*Ministero dell' Ambiente
e della Sicurezza Energetica*

Commissione Tecnica di Verifica dell'Impatto Ambientale – VIA e VAS

Parere n. 495 del 28 luglio 2023

Progetto:	<p>Procedura di valutazione d'impatto ambientale ai sensi dell'art. 23 del D.Lgs 152/2006 e ss.mm.ii.</p> <p>Parere integrativo sul progetto di un impianto eolico composto da 8 aerogeneratori della potenza nominale di 6 MW, e della potenza complessiva di 48 MW e delle relative opere di connessione da realizzarsi nei Comuni di Mazara del Vallo e Marsala, in località "Borgo Chitarra", e nei Comuni di Salemi, Castelvetrano, Santa Ninfea, e Partanna, in provincia di Trapani, comprensivo di un sistema di accumulo con batterie agli ioni di litio.</p>
Proponente:	Repower Renewables s.p.a.
Richiedente:	Direzione VA

Figura 1 (ex figura 3 parere 369/22) - Inquadramento rispetto a Rete Natura 2000

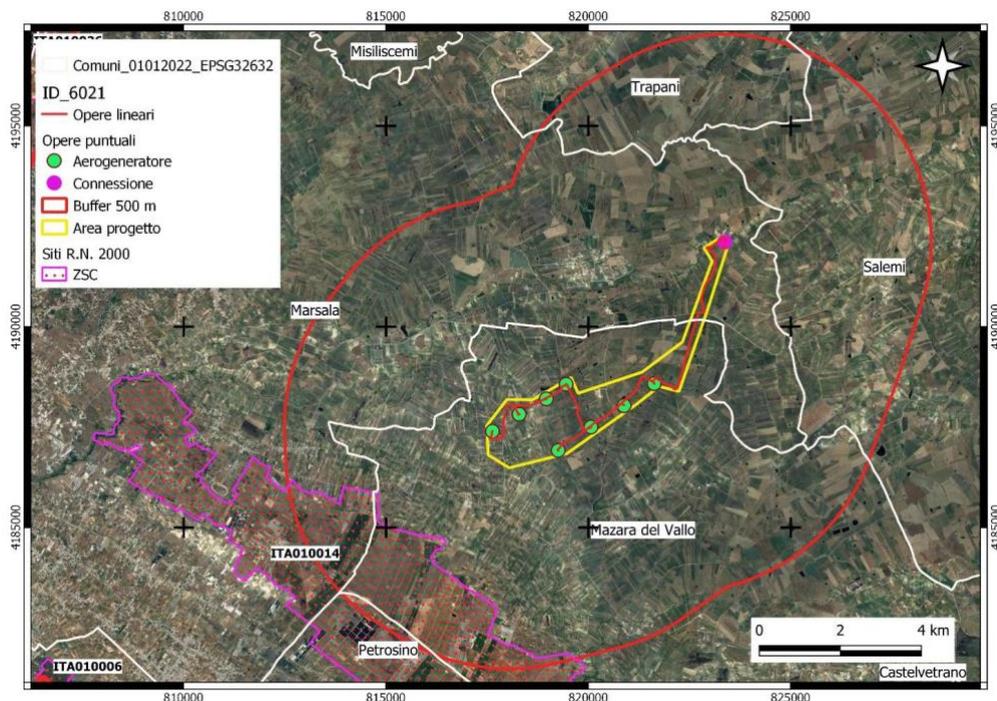
- Preliminarmente si richiama integralmente il parere già reso dalla Commissione, segnatamente quanto all’analisi della documentazione progettuale comprensiva delle plurime integrazioni ad essa apportate.
- Il tenore negativo del parere reso si fonda, tra le varie motivazioni che vi hanno condotto, sulla constatazione che l’area vasta è caratterizzata da attività agricole (vigneti, seminativi ed orti) e a produzione di energia da fonte solare ed eolica, già da tempo in esercizio, impianti questi ultimi che stanno progressivamente accerchiando la ZPS “Sciare di Marsala” (ITA010014) che si trova, rispetto all’aerogeneratore più vicino, a meno di 5.000 m, come evidenziato dalla figura 3 del parere reso, che qui si ripropone per miglior comprensione (3.573 m., precisa il proponente nella nota del 9.3.2023);

Figura 2 – Impianti FER a nord ovest della ZSC

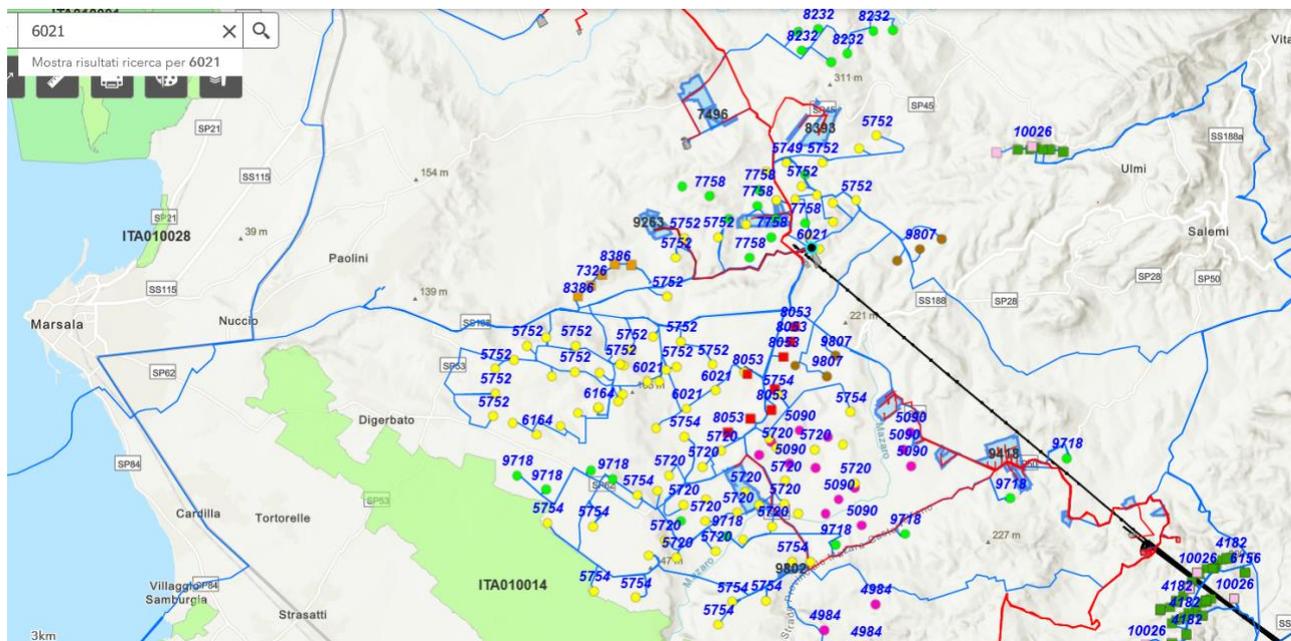
- Sempre attraverso le elaborazioni d’ufficio della Commissione, è possibile rappresentare il popolamento di impianti che si frappongono tra la ZSC e l’entroterra, come da immagini che seguono:

- Come si evince dalla cartografia di cui sopra, l’area in cui si colloca l’impianto in progetto occupa una delle poche direttrici libere per l’avifauna nel percorso dalle aree costiere all’entroterra, o dalle Sciare all’entroterra e agli altri elementi di supporto faunistico, quali corsi d’acqua od ambiti relitti non coltivati intensivamente o liberi dalla presenza di impianti.
- Si tratta inoltre di un territorio inciso da corsi d’acqua, attrattori di un conseguente richiamo faunistico, come da ultimo evidenzia con accuratezza (sia pure a scopi di analisi paesaggistica) il parere negativo del MIC:
 - ✓ riportando il parere reso dalla locale Soprintendenza:
